**STUDIO DI APPROFONDIMENTO A CORREDO
DELL'AGGIORNAMENTO DEL QUADRO DELLA
PERICOLOSITA' GEOMORFOLOGICA DEL PIANO DI
BACINO T.BORGHETTO - VALLECROSIA
(AMBITO 2 – NERVIA)**

Inquadramento della proposta di modifica

Metodo di lavoro e risultati conseguiti ai fini Proposta di Modifica/Variante al PdB

Stralcio Carta della Suscettività Piano vigente

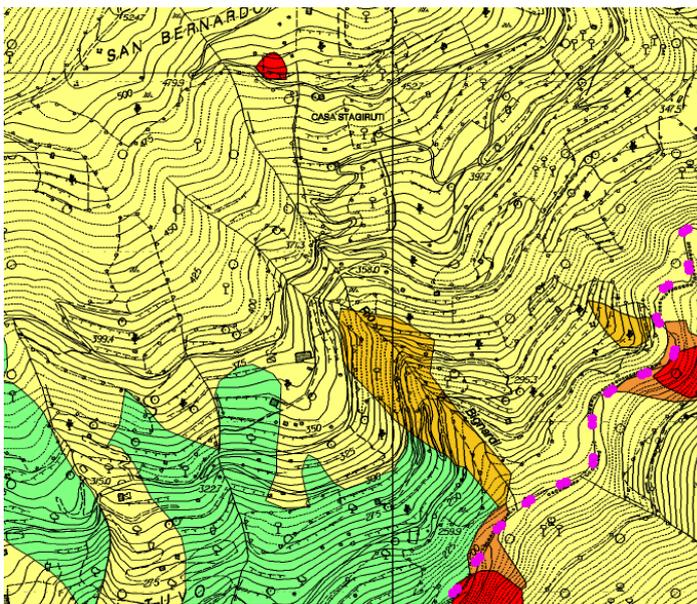
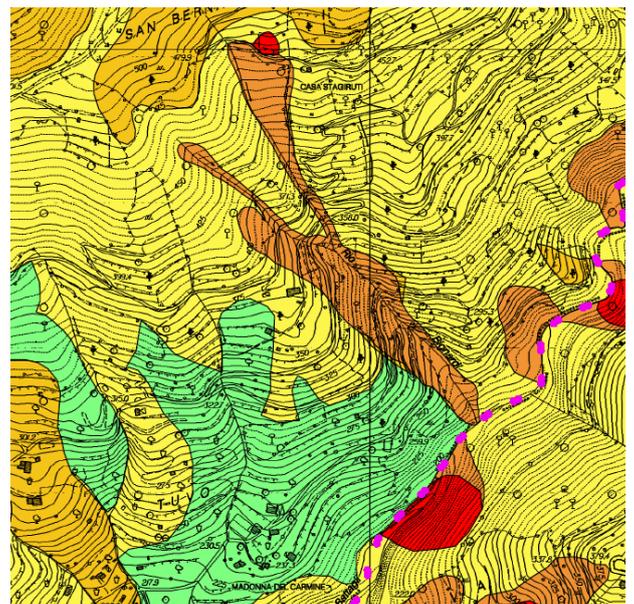
La revisione del dissesto determina una riclassificazione del grado di pericolosità, da PG3b/Pg2 a PG3a, ed un'estensione areale dei settori di versante soggetti maggior vincolo.

Stralcio Carta Geomorfologica del PDB vigente

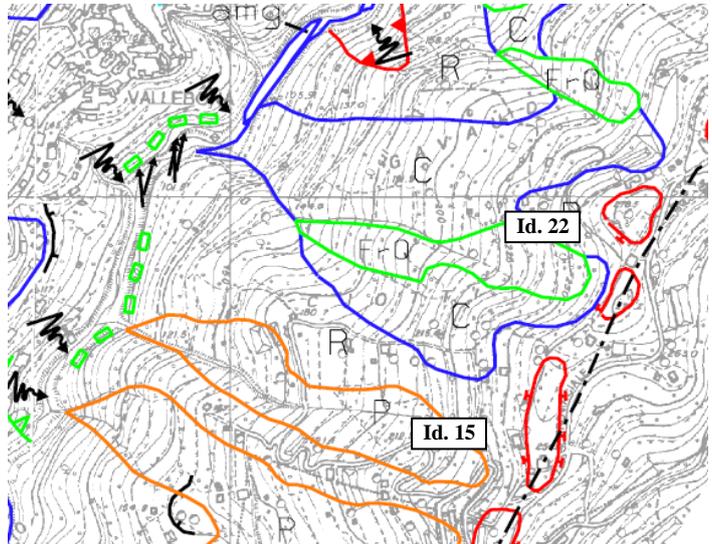
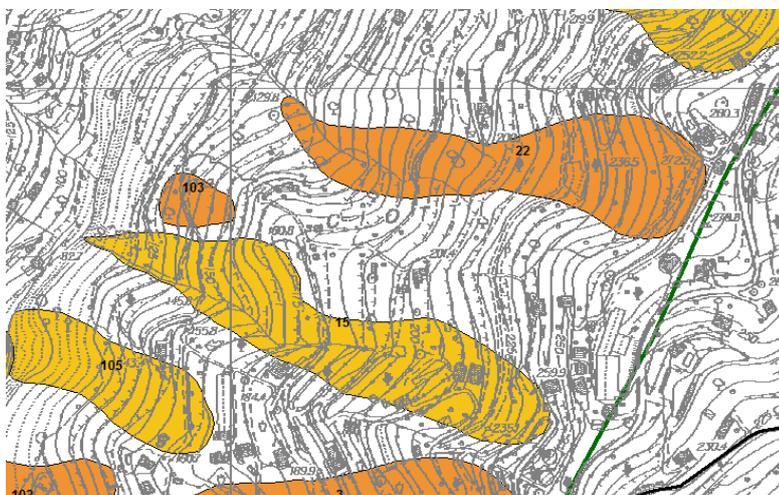
Revisione di due areali a suscettività per frana già presenti nel PDB, contraddistinti dal codice id. 15 e id. 22, ed inserimento di una nuova area in dissesto avente codice id. 103. Per l'areale considerato la carta geomorfologica del Piano di Bacino, indica già la presenza di un corpo di paleofrana, corrispondente alla frana avente codice **id. 15**, e una frana Quiescente, contraddistinta dal codice **id. 22**.

La classe di pericolosità associata ai corpi franosi è rimasta invariata per entrambi, quindi la frana id. 15 (relitta) è confermata in classe PG3b mentre la frana avente codice id. 22 è in classe PG3a.
